SERVICE INFO – INA 0041

Ohjainrullan 532 0289 10 muutokset

Kuva 1: 532 0289 10 Edellinen malli

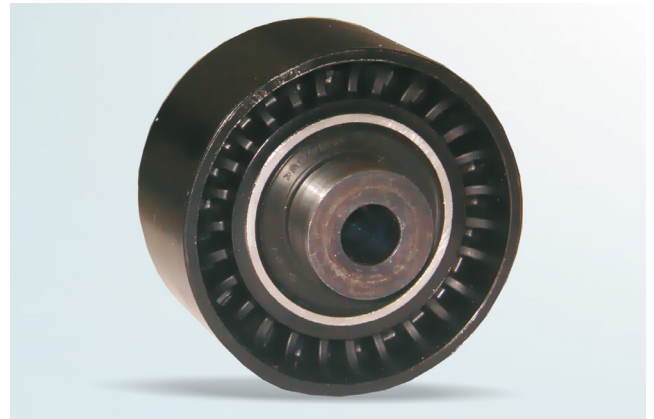
Jatkuvan tuotekehityksen vuoksi ohjainrullaan (tuotenumero INA. 532 0289 10) on tehty muutoksia. Uusi malli on muovinen ja sen juoksupinta on edellistä kapeampi (30mm).

Muutoksilla on saavutettu painon alennus ja parantuneet käyntiominaisuudet.

Siirtymäajan puitteissa toimituksissa voi esiintyä sekä metallisia että muovisia ohjainrullia. Molemmat ohjainrullat täyttävät tekniset vaatimukset ja niitä voidaan käyttää rajoituksetta.
